柏崎刈羽原子力発電所第7号機 工事計画審査資料	
資料番号	KK7補足-028-10-34 改1
提出年月日	2020年7月14日

機器・配管系の設備の既工認からの構造変更について

2020年7月

東京電力ホールディングス株式会社

原子炉補機冷却水系熱交換器の耐震強化による変更点

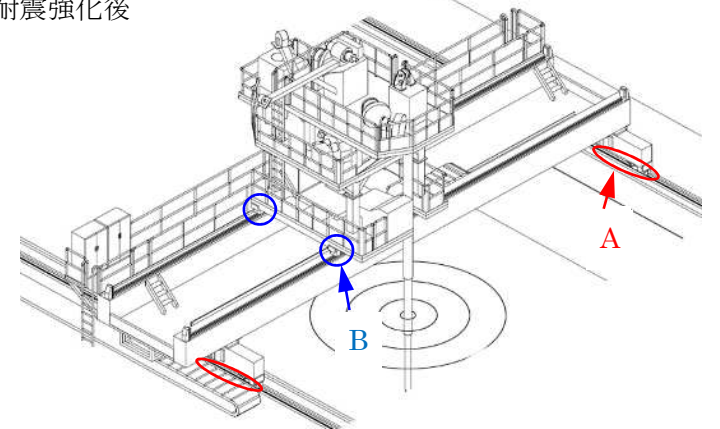
変更前	変更後	備考
<p>耐震強化サポート追設前</p> 	<p>耐震強化サポート追設後</p> <p>G-G</p>  <p>鉛直荷重伝達板</p> <p>(A), (B), (D), (E)</p> <p>(C)</p>	<p>耐震強化サポートを追設。</p>
 <p>G-G</p> <p>耐震強化サポート</p> <p>アンカボルト (ケミカルアンカ)</p> <p>G</p> <p>G</p>		 <p>(F)</p>

起動領域モニタの取替による変更点

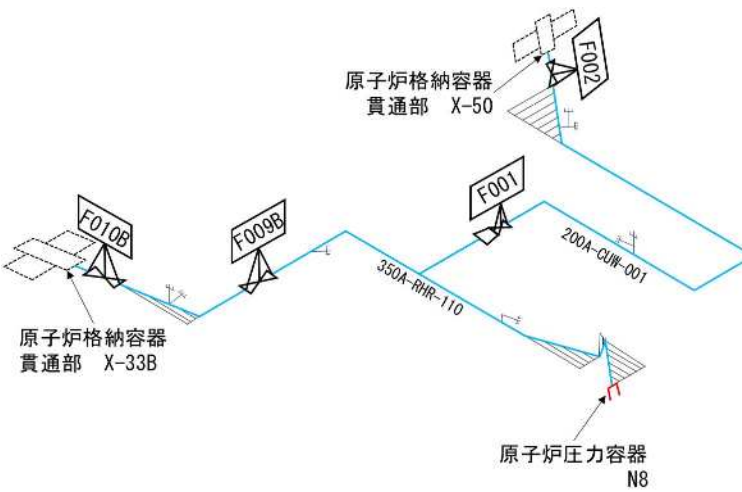
変更前	変更後	備考
<p>[] : 材 料</p> <p>寸法 (単位 : mm)</p>	<p>モーメント</p> <p>○ : 応力評価点 [] : 材 料</p> <p>* : 解析モデルを作成するときの節点位置の違いのため、構造変更にあたらぬ。</p> <p>寸法 (単位 : mm)</p>	<p>取替に伴う、材料・溶接位置の変更。</p>
